改善箇所説明図

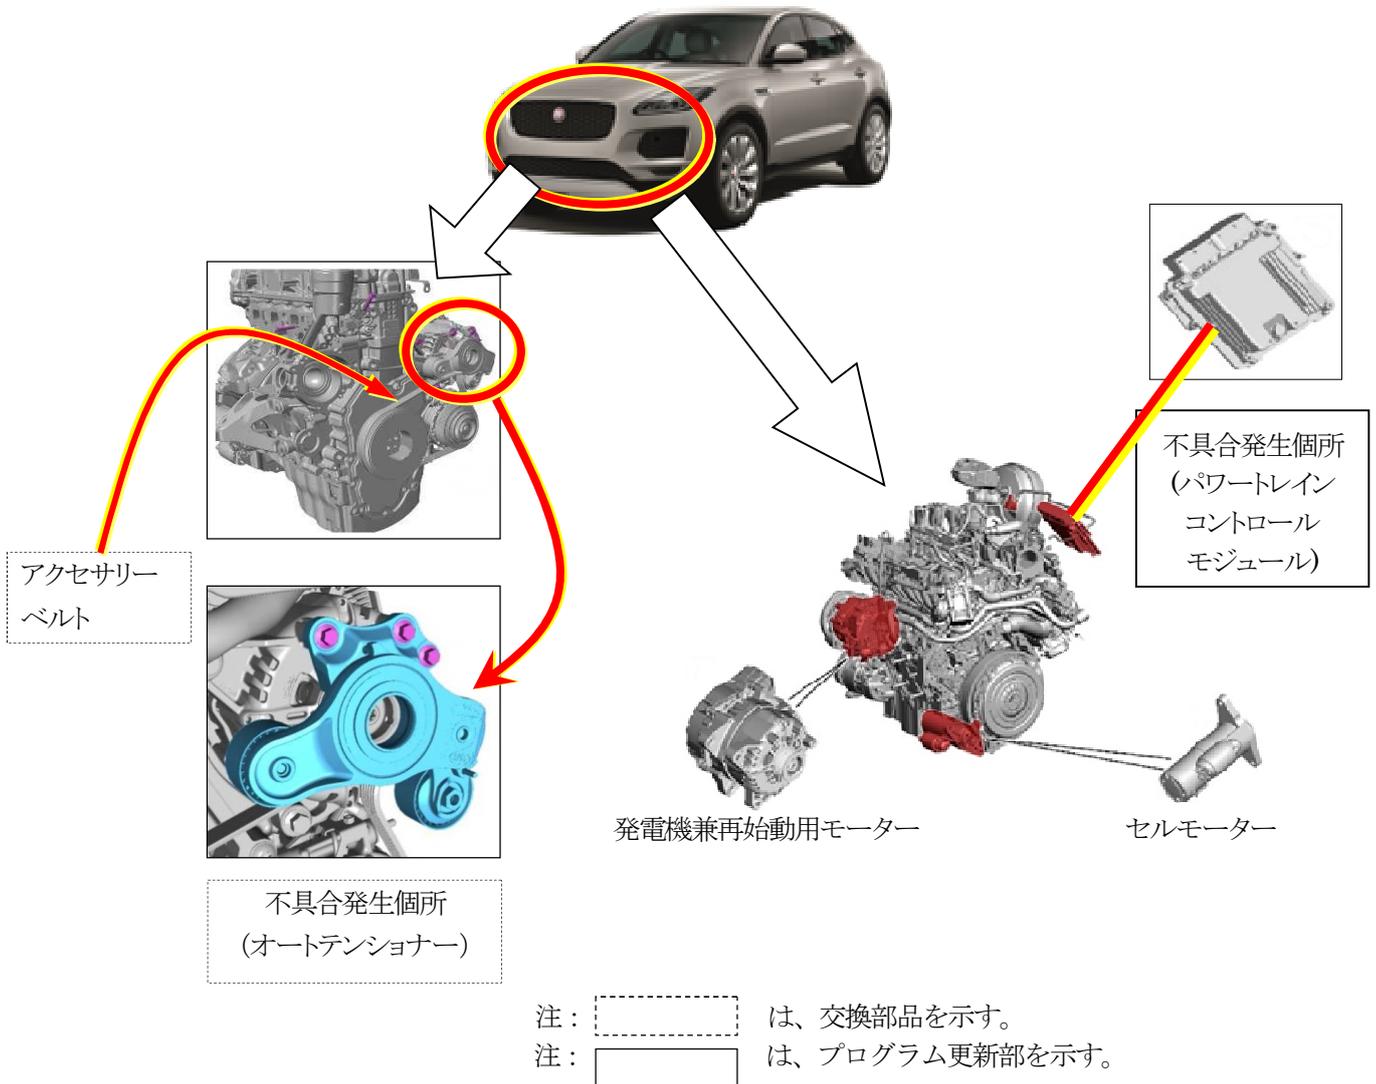
基準不適合発生箇所

- ①アクセサリベルトの張力を一定に保つためのオートテンショナーのばねの耐久性が不適切なため、経時劣化により張力が低下すると、当該ベルトに振れの発生と共に負荷がかかり折損することがある。
- ②セルモーターでエンジンを始動する条件を正しく検知できないために、セルモーターが作動せず、常に原動機の再始動用モーターが使用され、その結果再始動用モーターを駆動するベルト(アクセサリベルト)に負荷がかかり、当該ベルトが折損することがある。

そのため、そのまま使用を続けると、最悪の場合、発電不足により警告灯が点灯し、バッテリーが上がり、燃料装置、点火装置等の電装品の使用が出来ず、原動機が停止し走行不能或いはオーバーヒートに至るおそれがある。

改善の内容

- ①該当車両は全車両、オートテンショナーを対策品に交換し、アクセサリベルトを新品に交換する。
 - ②全車両、パワートレインコントロールモジュールのプログラムを更新する。
- 識別：助手席ドアボディ側下部、ドアヒンジボルトに銀ペイントを塗布する。
